Instruktionsergebnis

Atzenhofer Straße (Radweg Atzenhof – Ritzmannhof)

– Instruktionsverfahren vom 26.09.2019 , Rücklauf bis 11.10.2019; (OA/U am 14.10.2019 >> 28.10.2019)

Abwägung eingegangener Stellungnahmen

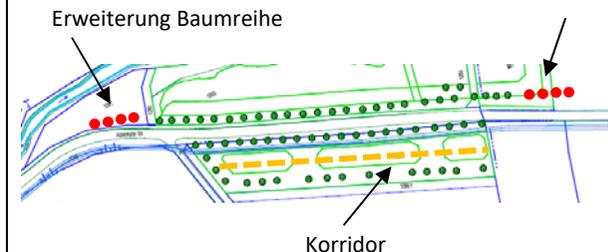
Unser Vorschlag im Einklang mit dem Vorstadtverein Farrnbach-Zenngrund, wäre eine Umgehung für Radfahrer und Wanderer von Ritzmannshof. Dazu müßte der von Atzenhof kommende neue Weg nach Querung der Ritzmannshofer Str. von Burgfarrnbach kommend auf die nördlichen Seite zum Wiesengrund verlegt und eine Aufschüttung vorgenommen werden, bis zum einmündenden Feldweg.

Wenn dieser mit etwas Mineralsplit befestigt wird wäre er gut nutzbar. Kurz vor dem Zennwald linke Abbiegung müßte allerdings der Weg in Richtung Zenn über das kurze Stück Wiese und mit einer Brücke(Metall) über diese geführt werden.

Danach könnte der von oben kommende Feldweg von dem Weg nach Kreppendorf abweichend als Zugang zu demselben genutzt werden. Dies wäre eine sichere Umgehung der schmalen Ortsdurchfahrt von Ritzmannshof für Radfahrer und Fußgänger.

Liegt teilweise außerhalb des Stadtgebiets

Eingriffe in Natur und Landschaft erfordern (umfangreiche) Ausgleichsmaßnahmen

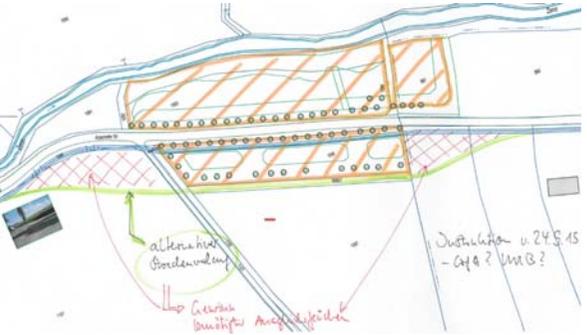
| <p>SpA/PL-F</p> | <p>Anbei die besprochene Skizze, m. d. B. die darin aufgezeigte südseitige Umgehung der Ausgleichsfläche als Alternativtrasse zu thematisieren und zu favorisieren. Die ökologische Ausgleichsfläche ist im Jahr 2003 (Ökokonto-Projekt-Nr. 0232-100) zum Ausgleich von verschiedenen Eingriffsvorhaben i. S. d. naturschutzrechtlichen Eingriffsregelung angelegt worden. U. a. i. Z. m. dem Planfeststellungsverfahren zum Ausbau der B8/Billinganlage. Die Ausgleichsfläche konnte sich nun über einen Zeitraum von 15 Jahren entsprechend den Zielsetzungen entwickeln, ein Eingriff in dieselbe sollte daher abgewogen und nicht leichtfertig erfolgen. Der Eingriff ist m. E. aber rechtlich möglich, wenn dieser entsprechend ausgeglichen werden kann. Die Entscheidung darüber, wie über den gesamten Eingriff und Ausgleich, liegt in der Zuständigkeit der UNB. Die o. g. Alternativtrasse hätte zudem den Vorteil, dass bei den Grundstücksteilungen die erforderlichen Ausgleichsflächen gewonnen werden können, die wiederum die bestehende Ökofläche sinnvoll ergänzen würden.</p> <p><u>In planungsrechtlicher Hinsicht ist das Vorhaben im Außenbereich gem. § 35 Abs. 2 BauGB zulässig, wenn öffentliche Belange nicht beeinträchtigt werden. Zu deren abschließenden Beurteilung sind die Stellungnahmen der Träger öffentlicher Belange heranzuziehen, hier insbesondere zum FFH-Gebietsschutz; ein Widerspruch zu den bodenrechtlichen Darstellungen des FNPs ist nicht gegeben.</u></p> | <p>Ausgleichsflächen, andere Trasse erscheint überlegenswert</p>  <p>Handwritten notes on the sketch include: "alternativer Bodenverlauf" (green), "↳ Gewäss. benötigter Ausgleichsfläche" (red), and "Distinktion u. 24.5.15 - GfB? UNB?" (blue).</p> |

Bestehende Ausgleichsflächen
für versch. Eingriffsverhaben
(Ausbau BP-Bilkyanlage, Bachweg, Pfeilzmauer, Reduitproj.)

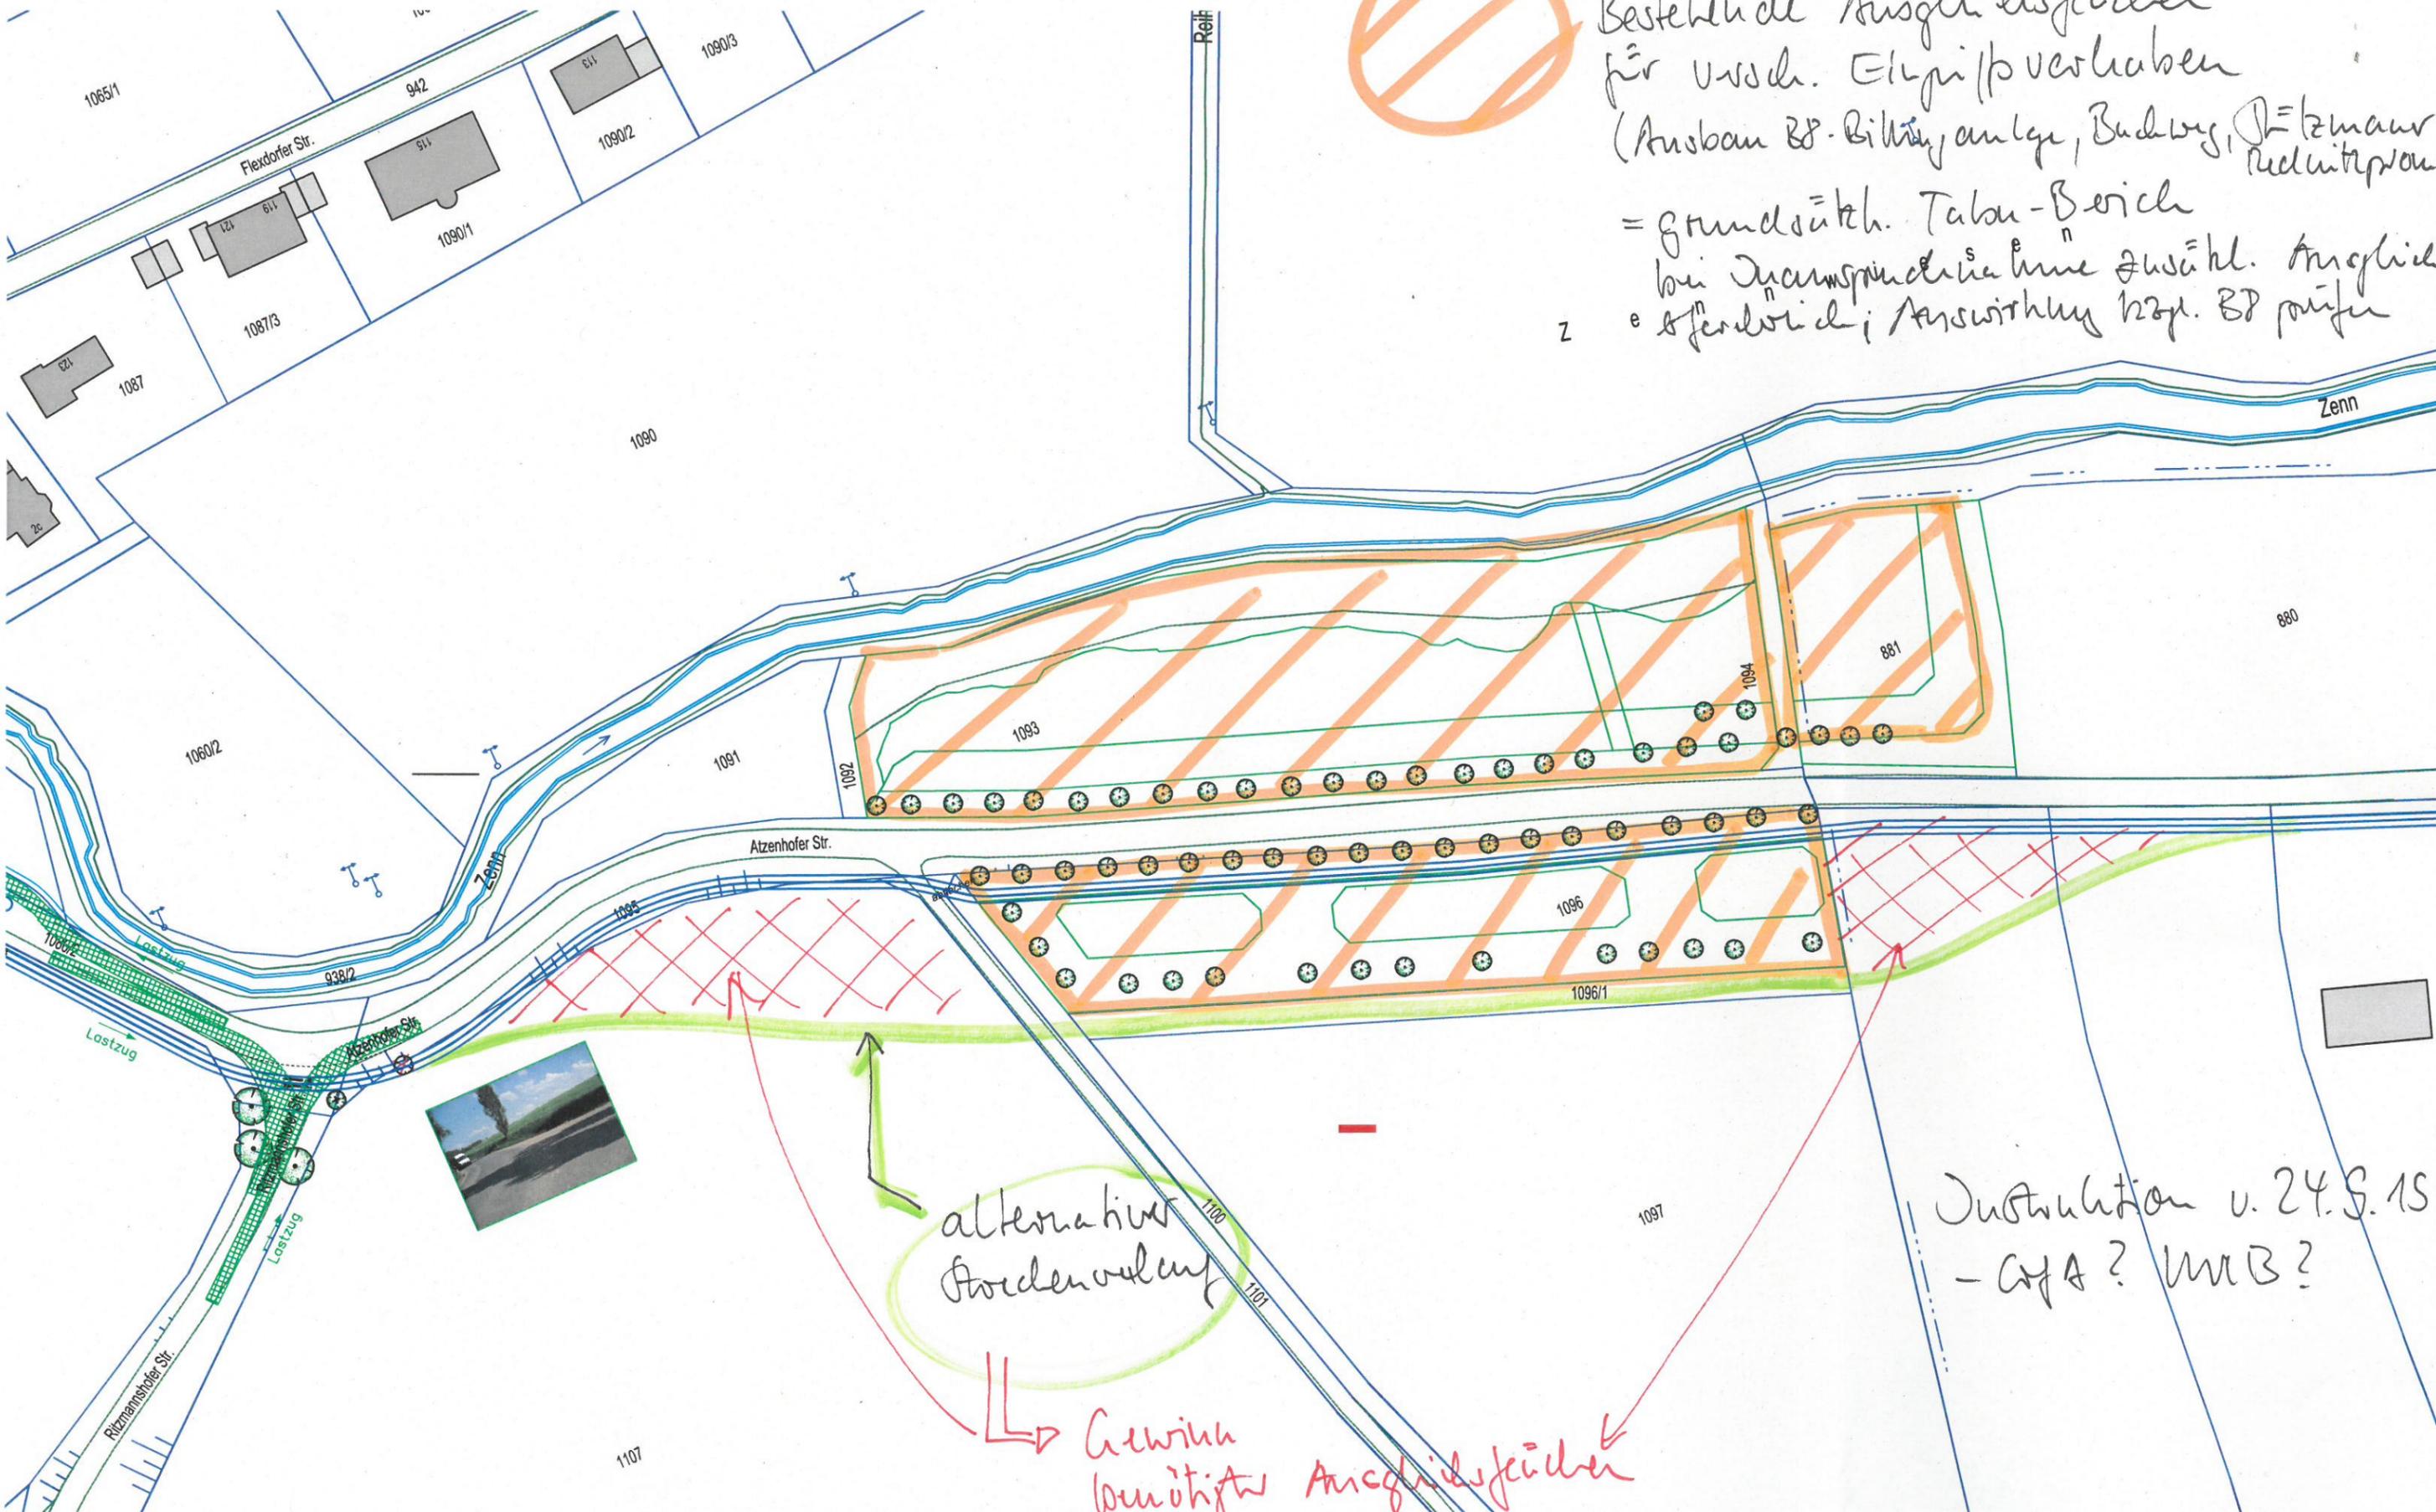
= grundsätzl. Tabu-Bereich
bei Inanspruchnahme zusätzl. Ausgleich
z. B. für Verkehr; Anweisung bzgl. BP prüfen

alternatives Prozedere

Gewinn benötigte Ausgleichsflächen
